**Pliego Absolutorio de Consultas**

**Proceso** : Adjudicación Selectiva N° SEL– 0038 – 2023 – OPS/PETROPERÚ

**Servicio** : Servicio de Reparación Especializado del Sistema de Protección Catódica de Planta de Ventas Tarapoto y Yurimaguas Iquitos

A continuación, se presenta el esquema de la estación de prueba N°01:

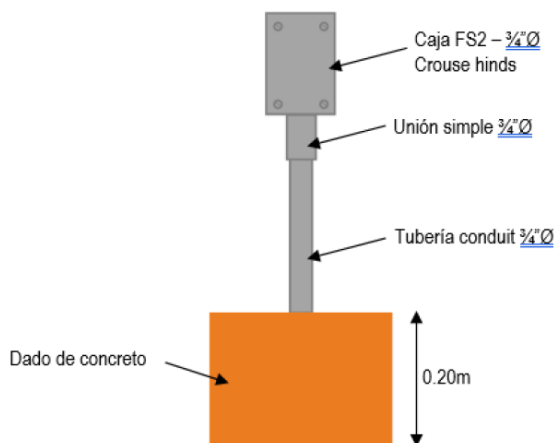
*Con el objetivo de determinar la cantidad de equipos interruptores de corriente a utilizar, se requiere saber si nos pueden proporcionar los planos de los tramos y las cajas de conexiones a intervenir en Yurimaguas y Tarapoto.*

Contamos con planos simplificados de ambos SPC (PP-040-22-CPOFP-SPC, PP-039-22-CPOFP-SPC), por lo que se debe considerar como un entregable del presente servicio, los planos a detalle de la instalación y planos de detalle de los componentes del sistema de protección catódica de Planta Tarapoto, así como también de Planta Yurimaguas. A continuación, se brindarán los siguientes detalles con el fin de aclarar las dudas:

El sistema de protección catódica de la tubería 4" Ø turbo et A-1, consta de tres (3) estaciones de prueba con un (1) lecho dispersor cada uno compuesto de 5 ánodos de magnesio 9lbs de alto potencial (High Potential) tipo pre-empacados en posición vertical que brindan protección a lo largo de la tubería.

Las estaciones de prueba constan de una caja FS2 ¾" Ø, los cables se encuentran protegidos dentro de un tubo conduit ¾" Ø con una base de concreto de 0.20m x 0.20m x 0.50m, sobresaliendo 0.20m por encima del piso final.

ESTACIÓN DE PRUEBA #1	ESTACIÓN DE PRUEBA #2	ESTACIÓN DE PRUEBA #3
Un (1) cable de lecho dispersor Dos (2) cables del negativo	Un (1) cable de lecho dispersor Dos (2) cables del negativo Un (1) cable del electrodo permanente de Cu/CuSO <sub>4</sub>	Un (1) cable de lecho dispersor Dos (2) cables del negativo
Ubicado a 3m del surtidor de combustible	Ubicado a 1m de pista asfaltada	Ubicado a 3m de la pared perimetral de la planta de ventas
